DODATEK č. 1

ke Smlouvě o dílo na zhotovení díla „Dopravní terminál Týnec nad Sázavou“ ze dne 15. 11.
2018

I.1. Předmětem tohoto Dodatku je změna závazku ze Smlouvy o dílo na zhotovení díla „Dopravní terminál Týnec nad Sázavou“ uzavřené dne 15. 11. 2018 (dále jen „**Smlouva**“) v rozsahu změnových listů (ZL) č. 1 až 4.

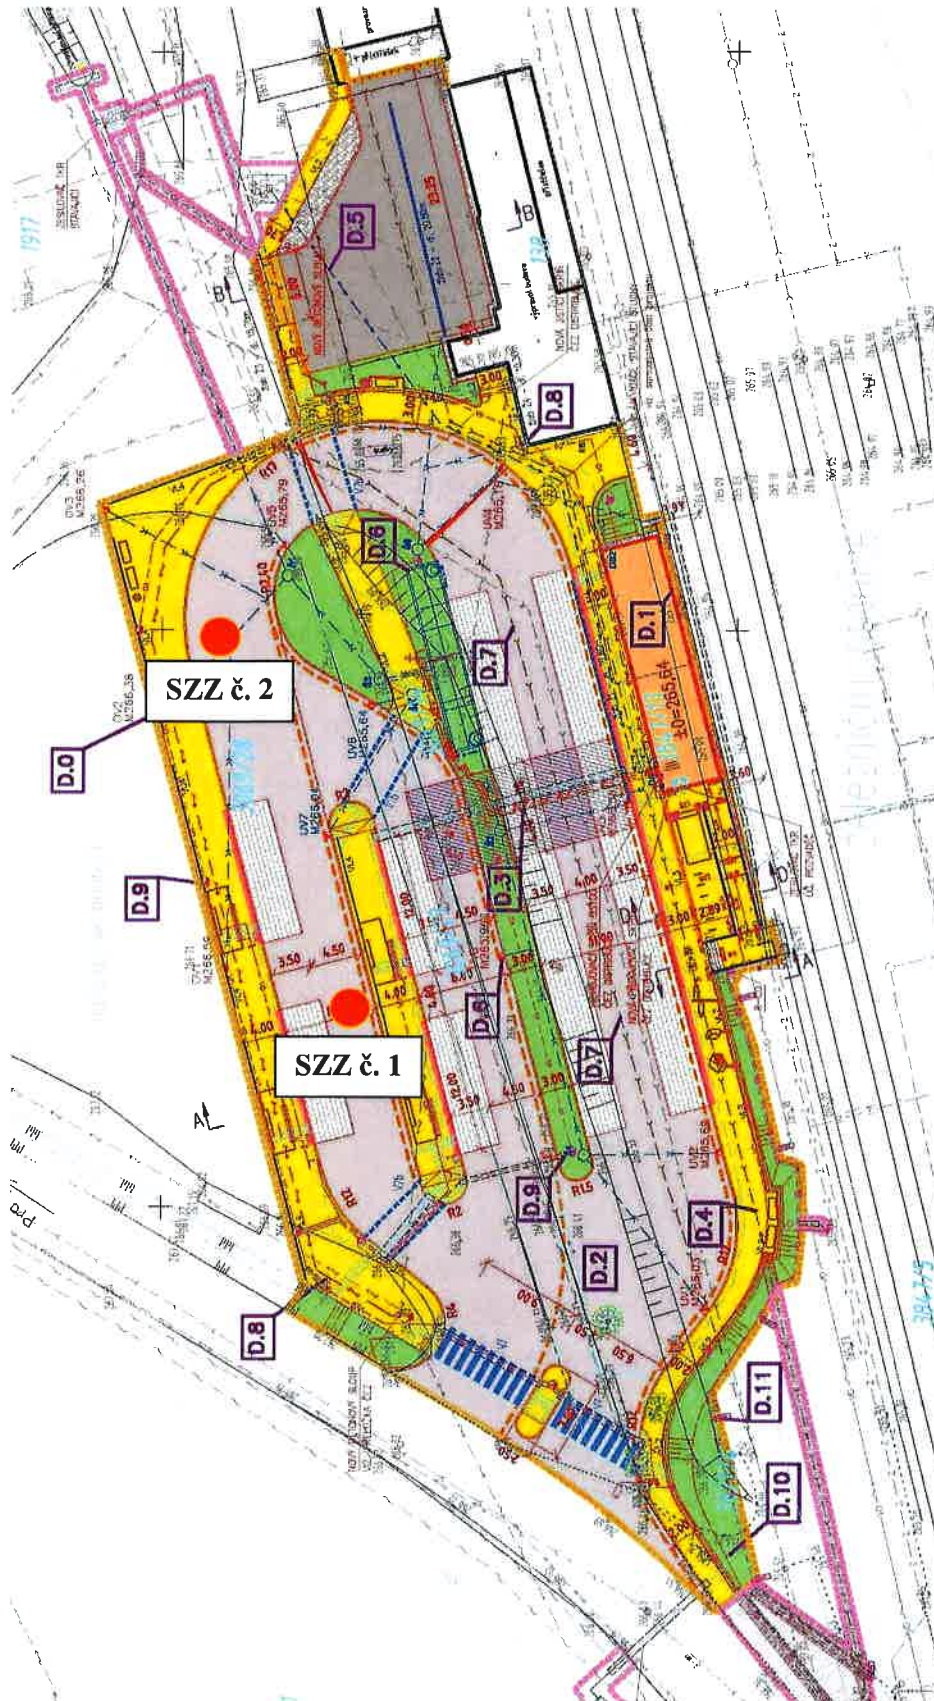
Realizováno v sondě - odkopu na zemní pláš, materiál mírně zvlhlý jílovitý písek. V podloží zkoušky přechází do jílu písčitého. Nutná realizace sanačních opatření; úprava zemin či výměna materiálu.

Pokyn projektanta číslo / profese: D2 / KOMUNIKACE A DOPRAVNÍ PLOCHY	<u>POKYN AD PROJEKTANTA</u> Dopravní terminál Týnec nad Sázavou	Datum vydání: 15.3.2019
Strana číslo / Počet stran celkem 1/1	Název: Ochrana plynovodu

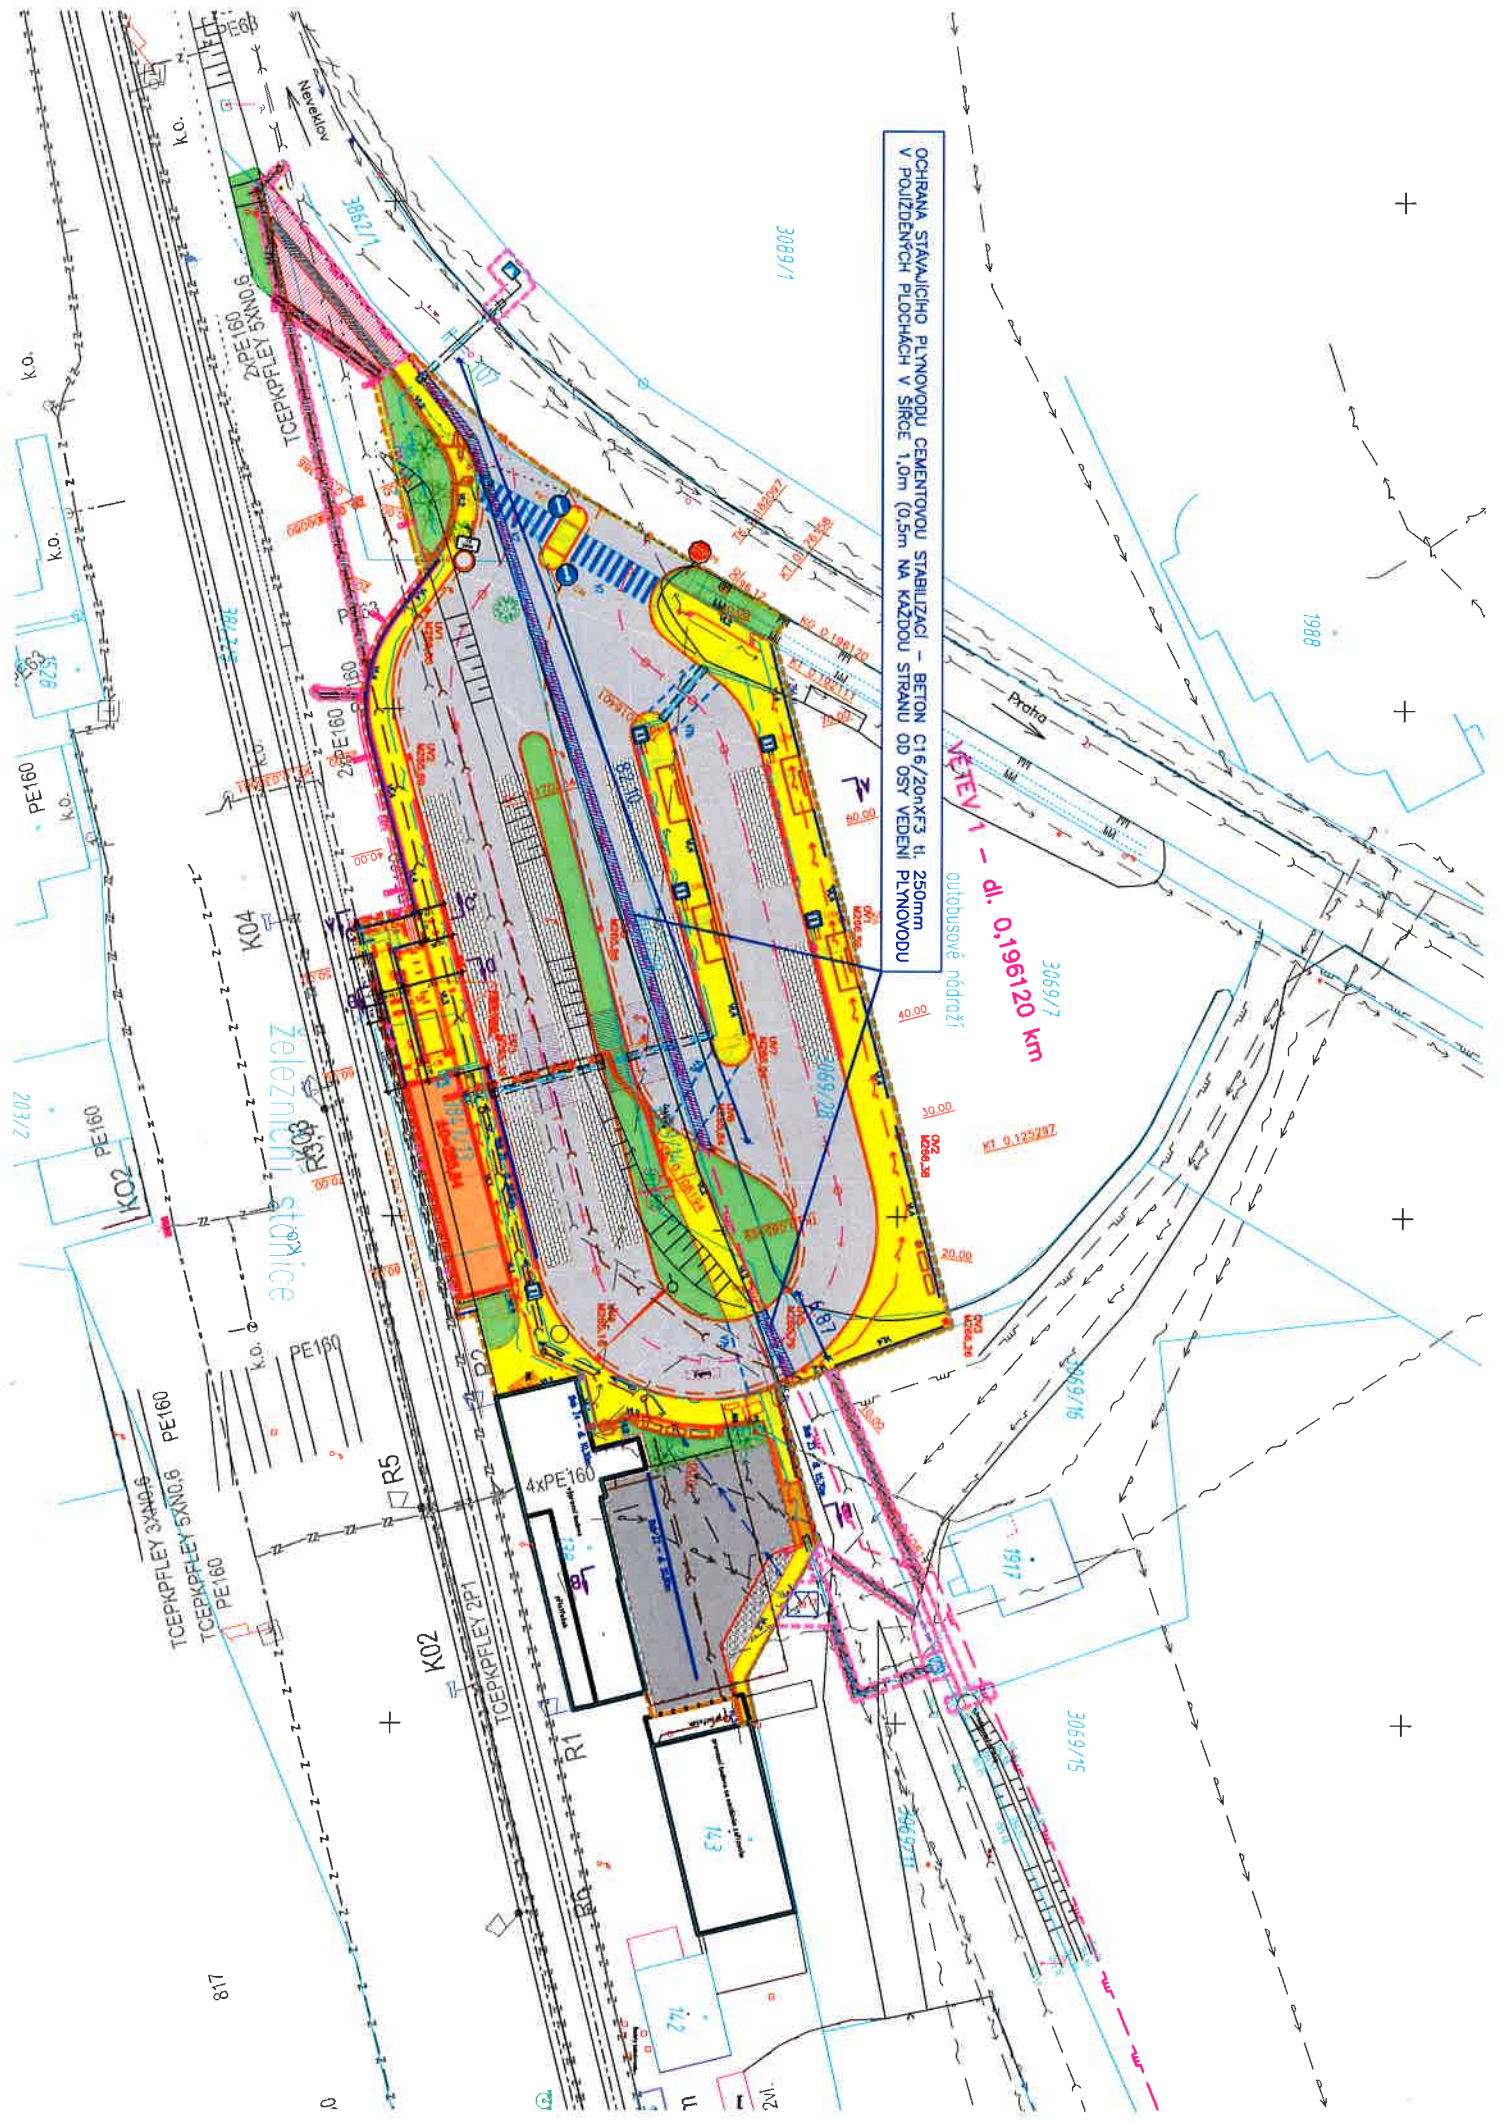
Na místě stavby byly provedeny 2 ručně kopané sondy na stávajícím vedení plynovodu, který vede přes celé autobusové nádraží ve směru od východu k západu. Bylo zjištěno mělké uložení plynovodu – minimálně 70cm pod navrhovanou niveletou vozovky nádraží.

Nad vedením plynovodu bude pod asfaltovými vrstvami (celková tloušťka asfaltových vrstev činí 150mm) provedena ochrana cementovou stabilizací tloušťky minimálně 250mm v šířce 1,0m (0,5m na obě strany od osy plynovodu). Pod touto vrstvou bude proveden pískový podsyp min. 300mm nad plynovodem. Cementová stabilizace bude dilatována po 5m.

V přiložené situaci je vyznačena ochrana trasy tmavě modrou šrafou, zakótována tmavě modrou kótou a úprava je popsána na odkazové čáře tmavě modře.

V přiloženém vzorovém příčném řezu jsou detailně popsány jednotlivé konstrukční vrstvy nad plynovodem.

OCHRANA STAVAJÍCÍHO PLYNOVODU CEMENTOVOU STABILIZACÍ – BETON C16/20+XF3 tl. 250mm
V POUŽITÝCH PLOCHÁCH V ŠÍŘCE 1,0m (0,5m NA KAŽDOU STRANU OD OSY VEDENI PLYNOVODU)
